Ministero della Transizione Ecologica

Parere n. 370 del 29 ottobre 2021

Progetto:	<p><i>Verifica di assoggettabilità alla VIA</i></p> <p><i>Ripristino scarico di fondo della Diga di Pozzillo nel Comune di Regalbuto (EN)</i></p> <p>IDVIP: 5447</p>
Proponente:	<p><i>Enel Green Power Italia S.r.l.</i></p>

Figura 19 Sovrapposizione delle aree di cantiere (indicate in arancione) con l'habitat prioritario di interesse comunitario 6220* (fonte: Studio di Incidenza Ambientale, Aprile 2021)

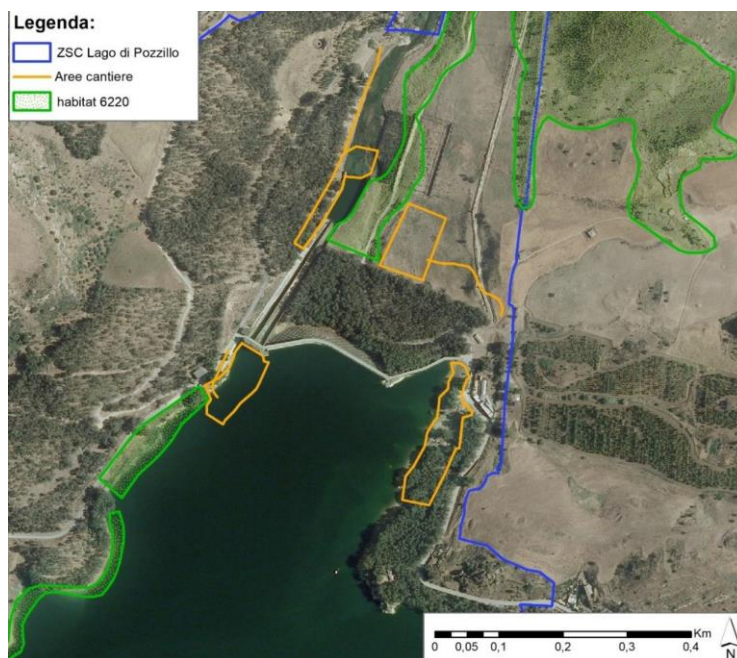
A fronte della potenziale incidenza di “alterazione e perdita temporanea di habitat nelle aree occupate dalle zone di cantiere e dalle relative piste di accesso”, lo S.Inc.A. riporta che l'unico habitat di interesse comunitario presente in prossimità delle aree di cantiere 1, 3 e 4, ma esterno ad esse, come emerge dall'immagine seguente, è quello prioritario identificato con il codice 6220*, definito come “Percorsi substeppici di graminacee e piante annue dei Thero-Brachypodietea”. Questo habitat, così come riportato nel formulario, si presenta nel sito con una buona rappresentatività e uno stato di conservazione “buono” ed è presente a monte e a valle della diga in prossimità delle aree di cantiere 1, 3 e 4.

Le aree di cantiere sono state ridefinite con apposita modifica progettuale, in modo da non coinvolgere direttamente tale habitat e poste al di fuori della perimetrazione del suddetto habitat. La zona prevista per uffici, assemblaggio O-Pile e trattamento sedimento (Area 2) sarà ubicata in sponda destra idrografica, al di sopra del livello di massimo invasore, in un'area che attualmente ospita i ruderi del cantiere di costruzione della diga e una piantagione di eucalipti e non contiene habitat di interesse comunitario.
